Revisión de Plan de Manejo de Tránsito del “Diseño del puente sobre el Río Guabo, Ruta Nacional N° 243”.

DIRECCIÓN GENERAL DE INGENIERÍA DE TRÁNSITO
DEPARTAMENTO DE REGIONALES

Información técnica del documento		
1. N° Informe MOPT-03-05-01-0745-2022	2. N° de Expediente RE-PZ-EB-22-0338	
3. Título Revisión de plan de manejo de tránsito del “Diseño del puente sobre el Río Guabo, Ruta Nacional No. 243”.	4. Fecha del informe Noviembre del 2022

Figura 5. Zona de transición propuesta en el presente PMT.

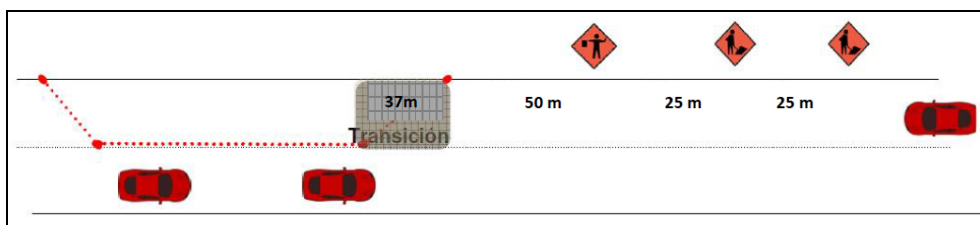
Con base a la normativa vigente, se determina que el área de transición propuesta en el PMT, cumple con lo establecido, en cuanto a que para el presente análisis se utiliza la fórmula establecida en el cuadro 5 del Manual, mismo que corresponde a velocidades de 65 km/h o menos. La fórmula utilizada es la que se muestra a continuación

$$L = (W * S^2) / 154$$

$$L = (3.5 * 40^2) / 154$$

$$L = 37 \text{ m}$$

Figura 6. Zona de amortiguamiento propuesta en el presente PMT.

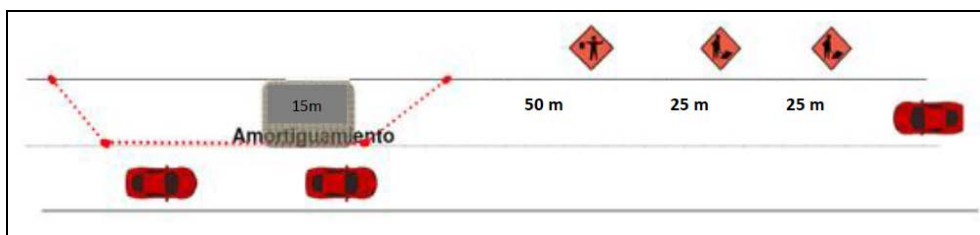
Con base a la normativa vigente, se determina que el área de amortiguamiento propuesta en el PMT, cumple con lo establecido en cuanto a que en el cuadro 5 del Manual se establece que para velocidades de 40 (Km/h), la longitud de espacios de amortiguamiento longitudinales corresponde a 15 m.

Figura 7. Señalamiento vertical propuesto sobre Ruta Nacional N° 243.

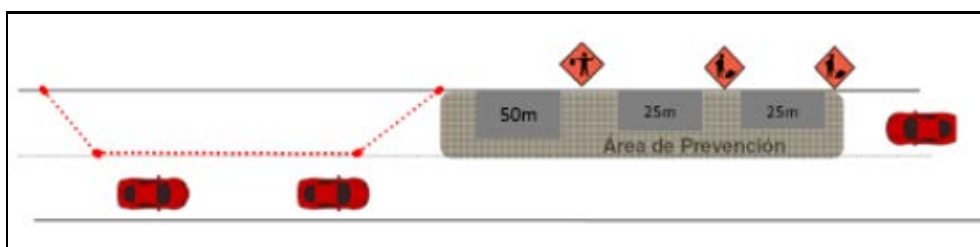
Con base a la normativa vigente, se determina el espaciamiento de las señales verticales propuesto en el presente PMT, mismo que cumple con el mínimo establecido, ya que en el cuadro 1 del Manual se establece que para velocidades de 40 (Km/h) el espaciamiento mínimo sugerido entre señales de prevención es de 50 metros de separación para la primera señal, y de 25 m entre las demás señales.

Con respecto al claro vertical y horizontal de las señales verticales propuestas, el PMT no indica nada. A su vez no se indica el tipo ni el tamaño de señales verticales a colocar. Se importante que exista una disminución gradual de la velocidad, con el propósito de garantizar una mayor seguridad vial en la ejecución de los trabajos.

- Diseñar el señalamiento vertical de acuerdo con lo establecido en el Decreto Ejecutivo N° 38799-MOPT, con base a la normativa indicada en el Manual (capítulo 2).
- Incluir abanderados en la propuesta, de acuerdo a la normativa (capítulo 5 del Manual).
- Incluir las dimensiones de los conos a utilizar en el área de trabajo en el diseño del PMT, de acuerdo a la normativa indicada en el Manual (capítulo 2).
- Incluir zonas de paso peatonal en el diseño del PMT, de acuerdo a la normativa indicada en el Manual (capítulo 5).
